2 varianten bevoorrading supermarkt Crossroads: voor- en nadelen

5.1, 2 5.1, 2, e
16 maart 2022

Variant a

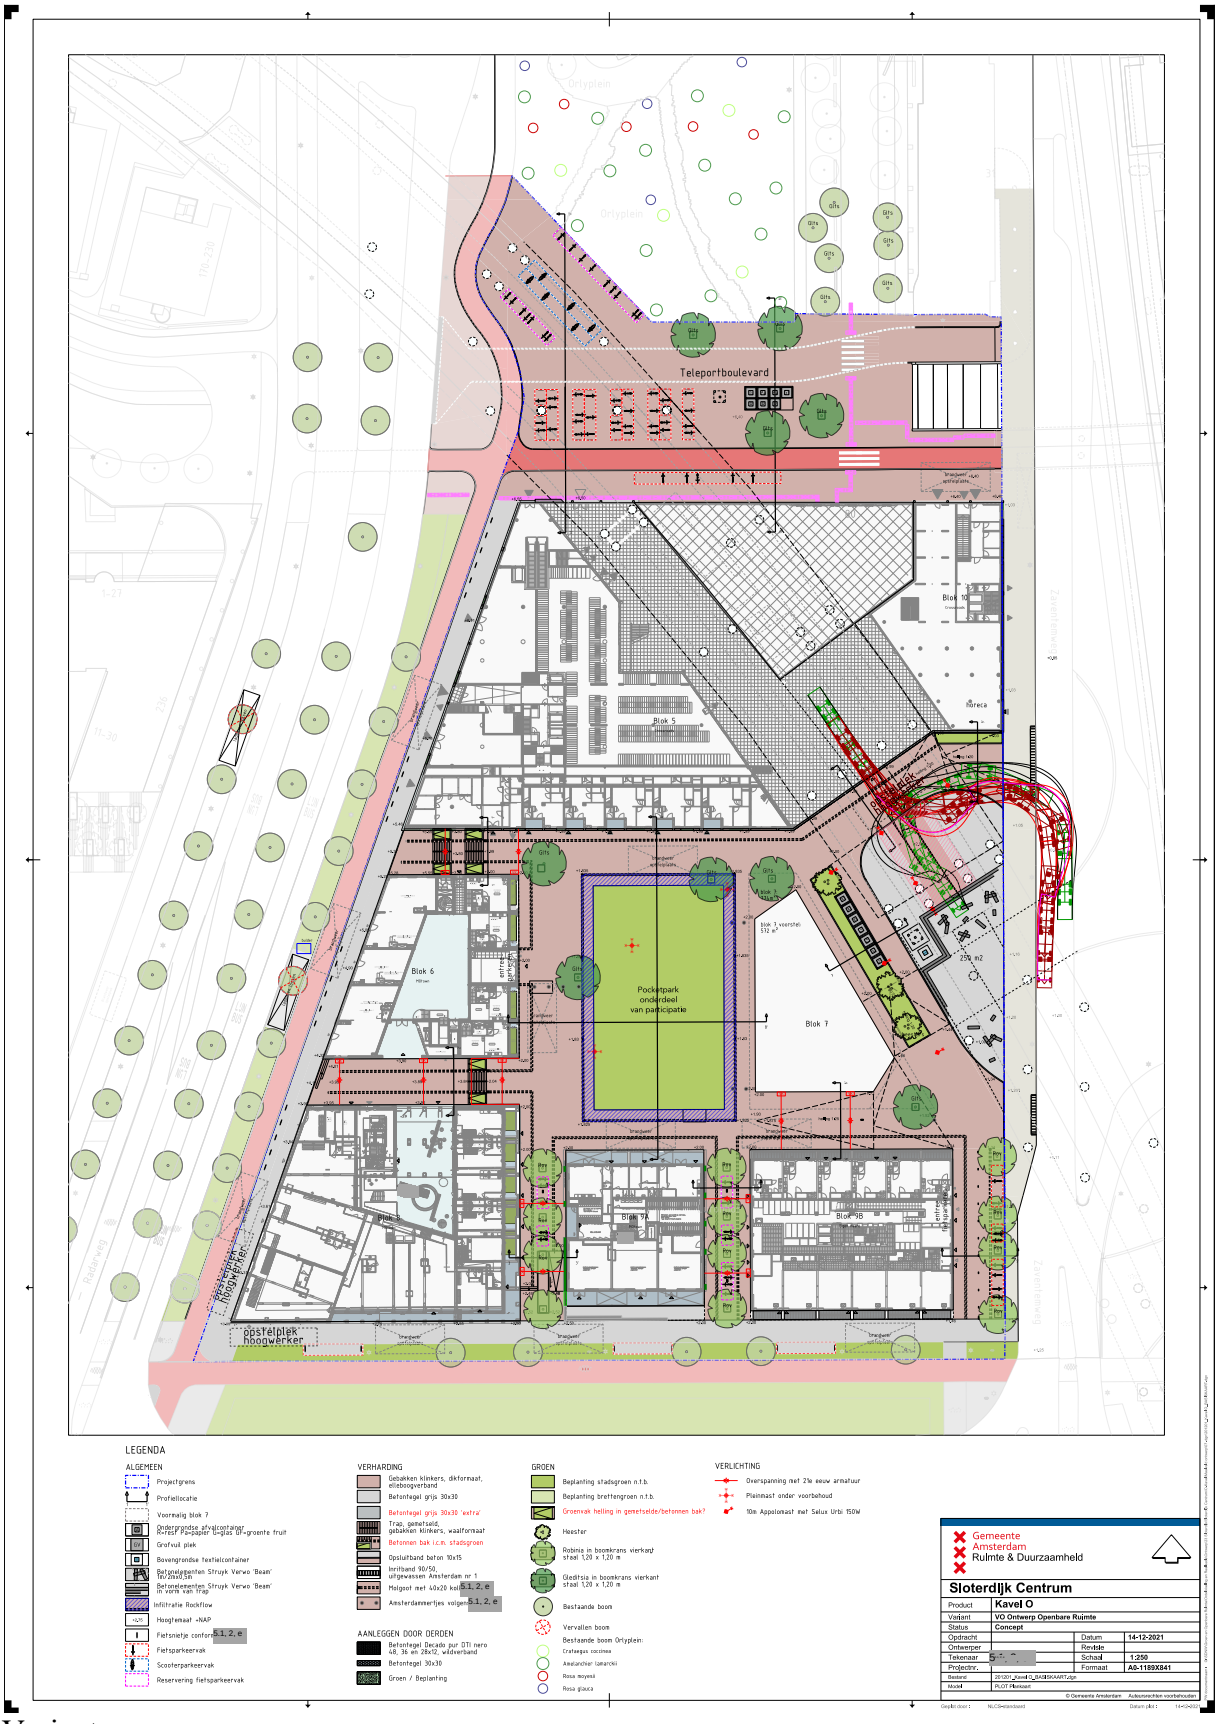
Dit is de variant die vanaf het begin van het planproces het uitgangspunt is geweest. In deze oplossing rijdt de vrachtwagen vanaf de noordelijke aansluiting met de Zaventemweg de buurt in en uit, draait onder de Hemboog totdat hij haaks op de gevel van Crossroads staat, en rijdt achterwaarts het dock in.

Voordelen:
- Hoeven afspraken met Crossroads niet open te breken
- Geen overlast in de buurt van geparkeerde vrachtwagen in openbare ruimte

Nadelen:
- Verkeersonveilige situatie: wordt naar alle waarschijnlijkheid niet geaccodeerd door CVC
- Risico's met in- en uitdraaien tussen de kolommen van Prorail (voldoende afgestemd al?)
- Tijdens in- en uitrijmanoevres hindert de vrachtauto het bestemmingsverkeer
- Enorm ruimtebeslag onder de hemboog voor de benodigde draaicirkels. Dit gaat ten koste van een groot aantal mogelijke, en hoognodige, fietsparkeerplekken, en van de gewenste speelplek ter plekke. Ruimte die we binnen het buurtje niet ergens anders kunnen compenseren.

Bij wegrijden eerst
achteruit rijden (vrachtauto 16,5m)
hoogwerker
Principe oplossing
Iis met rijrichting tegen de klokin
Concept
spiegel
